Oggetto: Istanza CBBBV di proroga del DM 286 del 01/12/2014 e del DM 242 del 10/06/2021 (cod. procedura 13400) – Richiesta di rigetto e necessità di reiterazione procedura VIA – seconda nota ad INTEGRAZIONE delle osservazioni presentate in data 27 dicembre 2024.

della “VALUTAZIONE DI INCIDENZA SIC “VALSESSERA” – IT 1130002 AGGIORNAMENTO DEL PRECEDENTE STUDIO OTTOBRE 2010” a firma del dott. for. D. Camino pubblicata sul sito ministeriale in data 23 ottobre 2025 (codice elab: Sessera-Relazione-di-Incidenza-e-Allegati-f.digit)

Figura 5: Parte del tracciato della funiviera ricadente in Piano Forestale Aziendale su BDTRE2019 – Scala 1:25.000

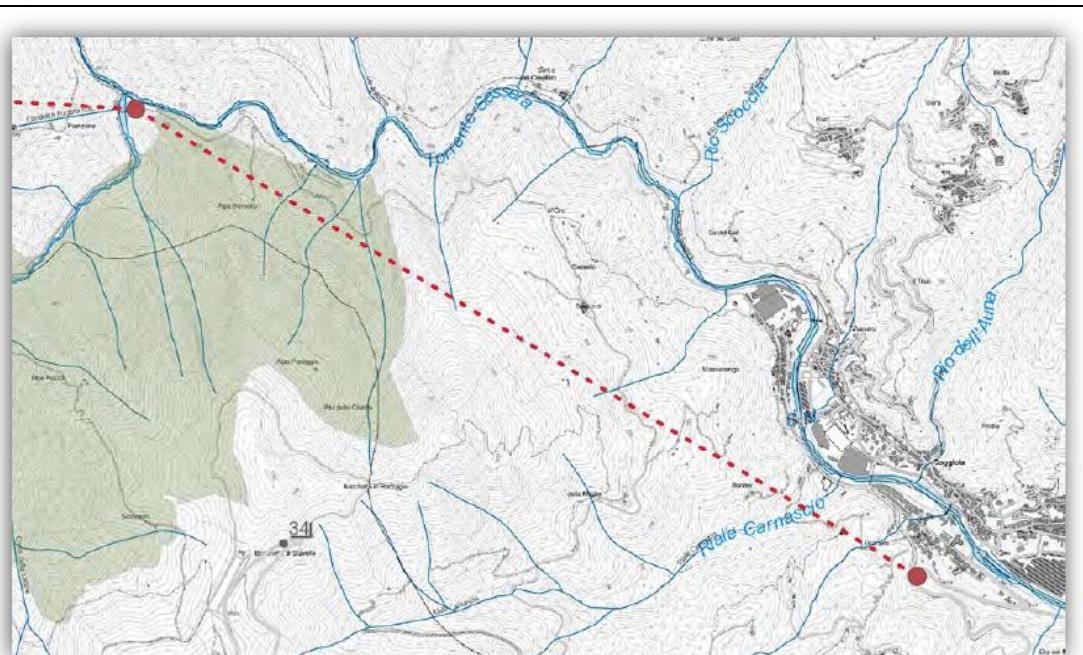
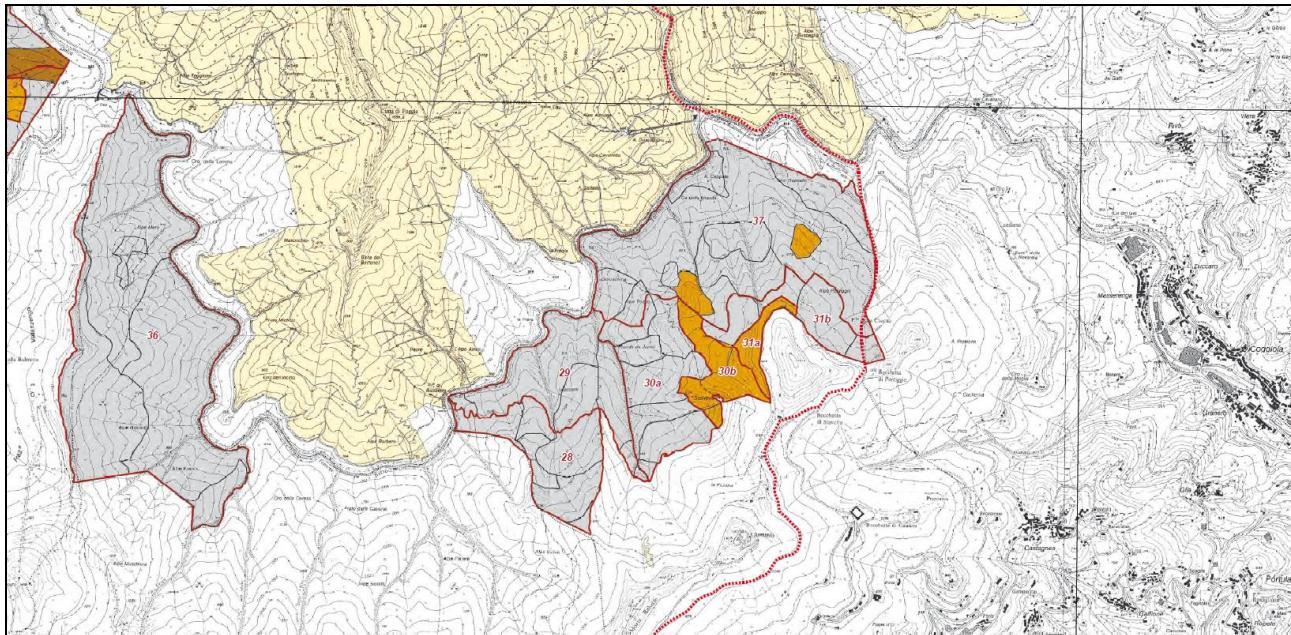
Il dott. for. D. Camino ritiene inoltre erroneamente che le opere della teleferica interessino aree forestali rientranti nel “PFA Proprietà Zegna”:

Viceversa la porzione descritta appartiene alla particella 37 del “*Piano Forestale Aziendale della Foresta Regionale della Val Sessera*” (DGR 30 novembre 2015, n. 33-2532).

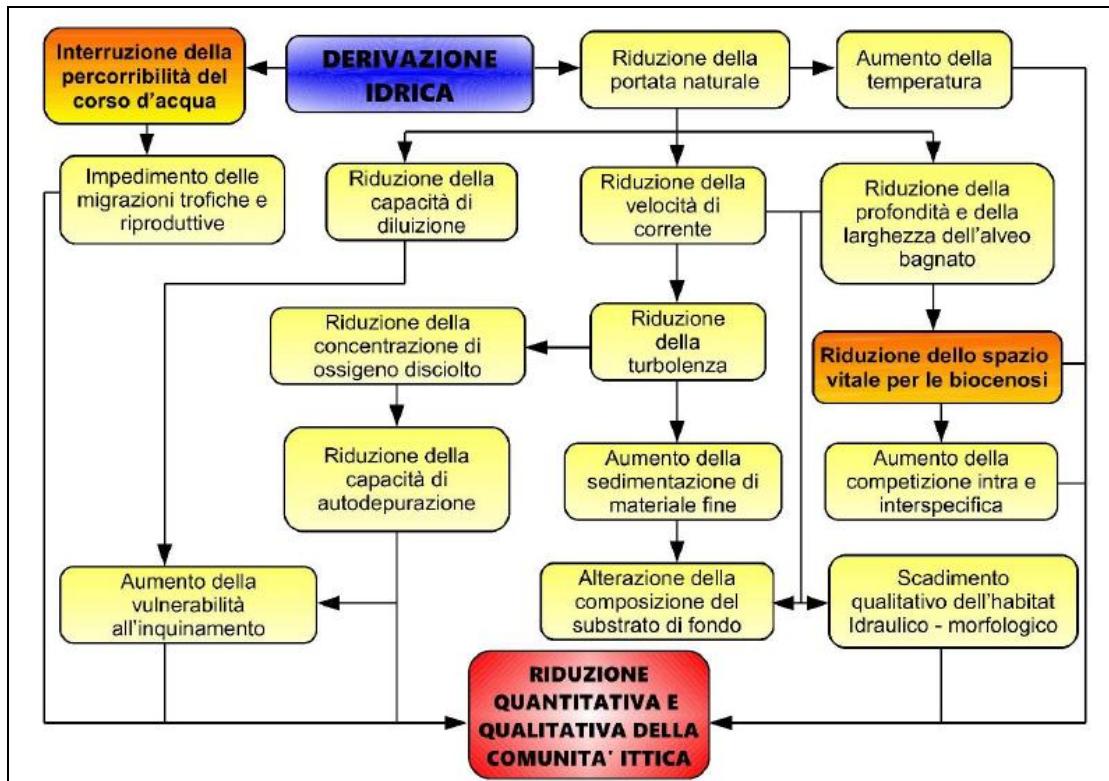
Al riguardo si osserva che nel Decreto VIA 286/2014 è stato già accertato che il “*Rifacimento invaso sul torrente Sessera*” non è una “modifica” della concessione di derivazione idroelettrica esistente (tratto di sottensione tra le località di Mischie/Miste e Piancone) ma una **nuova derivazione** (diversa posizione della traversa, diverse finalità, diversa sottensione dei C.I., diversa regola d'invaso, diverso rilascio ambientale, con ampliamento del bacino sia a monte che a valle dell'esistente invaso).

In particolare l'ampliamento del bacino interesserà ulteriori tratti dei C.I. Sessera e Dolca a monte e del C.I. Sessera a valle, ovvero di habitat fluviali ove sono stati riscontrati il *Gottus gobbio* e la *Salmo Mormuratus*.

Si rammentano con lo schema seguente gli effetti e gli impatti connessi alla realizzazione di sbarramenti e derivazioni fluviali, ovvero la riduzione quantitativa e qualitativa della comunità ittica, impatti che hanno motivato la disposizione dello specifico divieto di nuove derivazioni nei SIC (invasi inclusi) a salvaguardia delle specie ittiche protette e dei loro habitat.
